## 改善箇所説明図

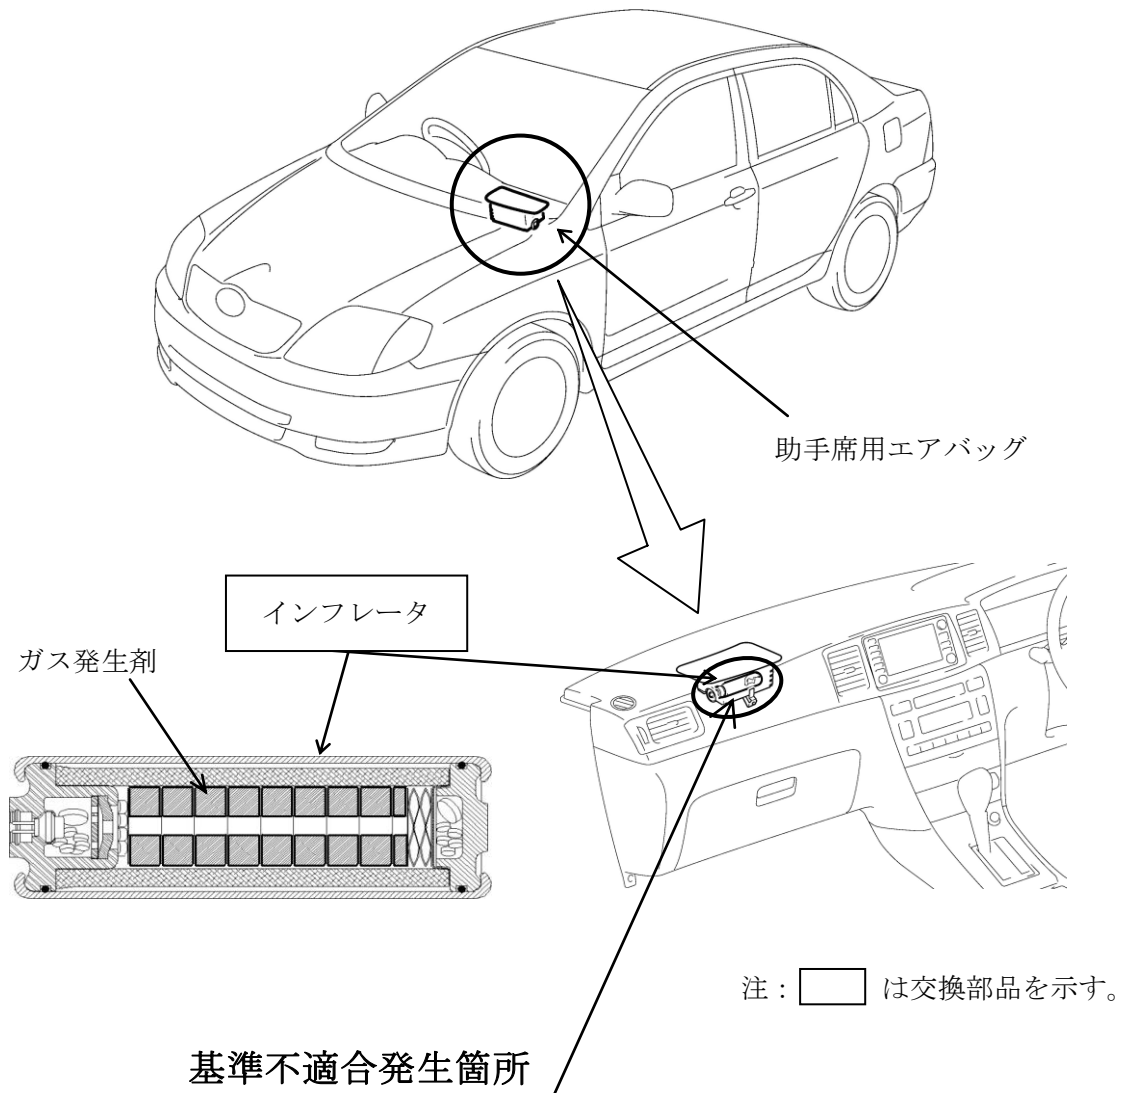
助手席用エアバッグのインフレーター（膨張装置）において、車両解体作業時にインフレーター容器の破損が発生した。このため、原因は判明していないが、同年式で同タイプのインフレーターはエアバッグ展開時にインフレーター容器が破損して飛び散り、出火したり乗員が負傷するおそれがあることから、全車両、予防的措置として、当該インフレーターを良品に交換する。

全車両、予防的措置として、助手席用エアバッグインフレーターを良品と交換、回収して不具合原因調査を実施する。

なお、部品が供給できない場合には、暫定措置として助手席用エアバッグの機能を停止するとともに、助手席サンバイザ部に当該エアバッグが作動しない旨の警告を表示する。

識別：改善済車両には車台番号打刻の末尾4桁目下部に黄色ペイントを塗布する。
